De raad van de gemeente Zoetermeer in vergadering bijeen op 4 juli 2016,

Raadsvoorstel DOC-2016-002616 'Haalbaarheidsonderzoek varianten Stadhuisplein' besluit 1 te wijzigen in:

Onderstaande afbeelding is een impressie.

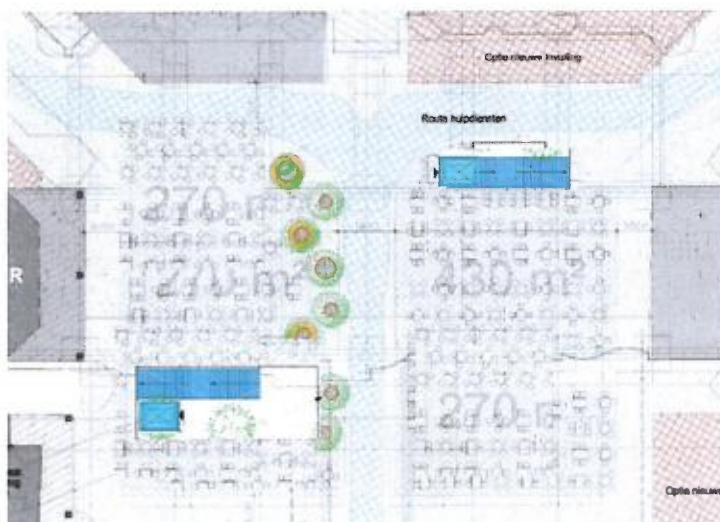
In te stemmen met het nader uitwerken van het project herinrichting Stadhuisplein volgens een aangepaste variant 1 Terrassen, vides met bomen en sterke verbetering RR-halte, waarbij

- De liften en de trappen bij elkaar gepositioneerd worden, zodat er twee in plaats van vier openingen in het stadhuisplein komen.
- De onder a genoemde twee openingen voor trappen en liften diagonaal ten opzichte van elkaar worden aangelegd.
- De openingen gezamenlijk niet meer dan 150 m² groot worden.
- Onderzocht wordt of de lichtinval voor het station gecompenseerd kan worden door overloopbare (mat-)glazen tegels in delen van het stadhuisplein, danwel door extra verlichting.
- De hellingbaan aan de kant van het stadhuis verwijderd wordt onder voorwaarde dat er een heldere bewegwijzering naar 'boven' komt voor het geval de lift niet werkt (zowel via het stadhuis als buitenom).
- De hellingbaan aan de kant van de winkels behouden blijft.
- De trappen en in ieder geval de liften zo transparant mogelijk worden uitgevoerd.
